**ASSESSMENT BRIEF FOR  
EIATRC**

<b>BAHAGIAN A</b>																							
<b>Pegawai Proses</b>	Luqman b. Baharudin																						
<b>Nama Projek</b>	LAPORAN PENILAIAN KESAN KEPADA ALAM SEKELILING (EIA) BAGI CADANGAN PROJEK CADANGAN PEMBANGUNAN 1 BLOK MENARA A (31 TINGKAT) YANG MENGANDUNGI 421 UNIT PANGSAPURI KEDIAMAN, 1 BLOK MENARA B (27 TINGKAT) YANG MENGANDUNGI 131 UNIT PANGSAPURI KEDIAMAN DAN 237 UNIT RESIDENSI WILAYAH, 8 TINGKAT PODIUM TEMPAT LETAK KERETA YANG MENGANDUNGI LOBI UTAMA, RUAMG SERVIS MEKANIKAL, PONDOK KAWALAN, PEJABAT PENGURUSAN BESERTA 1 UNIT PENCAWANG ELEKTRIK, 111KV SSU & KEMUDAHAN REKREASI DI ATAS LOT 81767, JALAN PERSIARAN DUTAMAS, MUKIM BATU, WILAYAH PERSEKUTUAN KUALA LUMPUR																						
<b>Aktiviti</b>	Jadual Pertama, Perintah EIA 2015: Aktiviti No. 13, Pembangunan Di Kawasan Cerun																						
<b>No Fail Punca</b>	JAS.WHQ.600-2/12/111																						
<b>Lokasi Projek</b>	LOT 81767, JALAN PERSIARAN DUTAMAS, MUKIM BATU, WILAYAH PERSEKUTUAN KUALA LUMPUR

Figure 6.25: Terrain Mapping of the Project Site

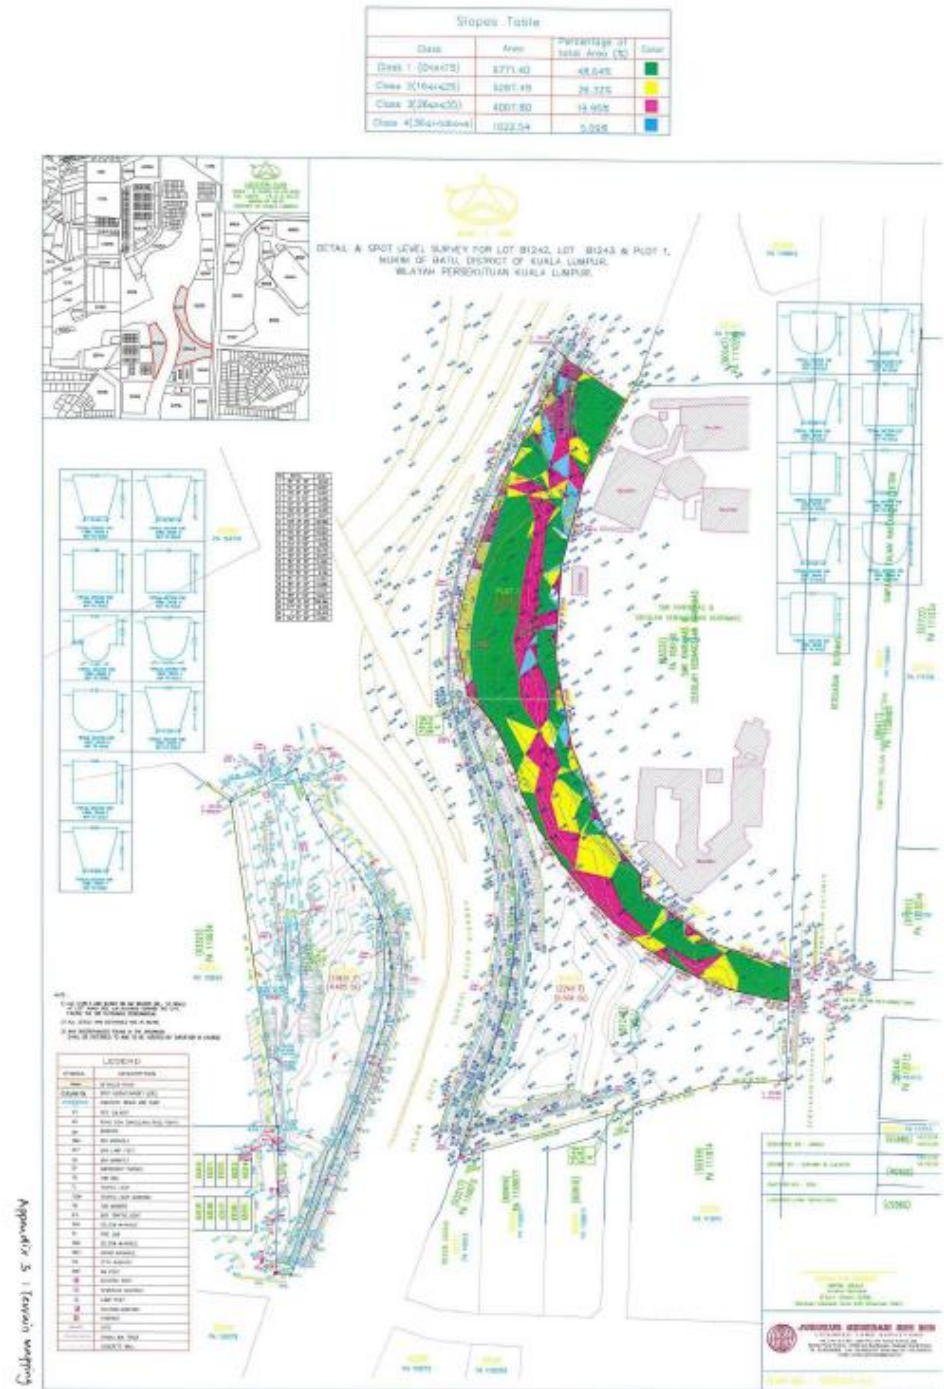
7. Takat pengambilan air yang terhampir dan lokasi kejadian banjir yang terhampir dengan tapak cadangan projek tidak dinyatakan dalam Laporan EIA.
8. Geological Terrain Mapping dan Construction Suitability Map hendaklah mendapat ulasan dan pegesahan pihak Jabatan Mineral dan Geosains.

9. Kuantiti kumbahan fasa pembinaan tidak dinyatakan dalam Laporan EIA.
10. Titik terendah dan tertinggi tapak cadangan projek tidak dinyatakan dalam kajian topografi tapak cadangan projek. Muka bumi tapak cadangan projek tidak diperincikan dalam Laporan EIA.
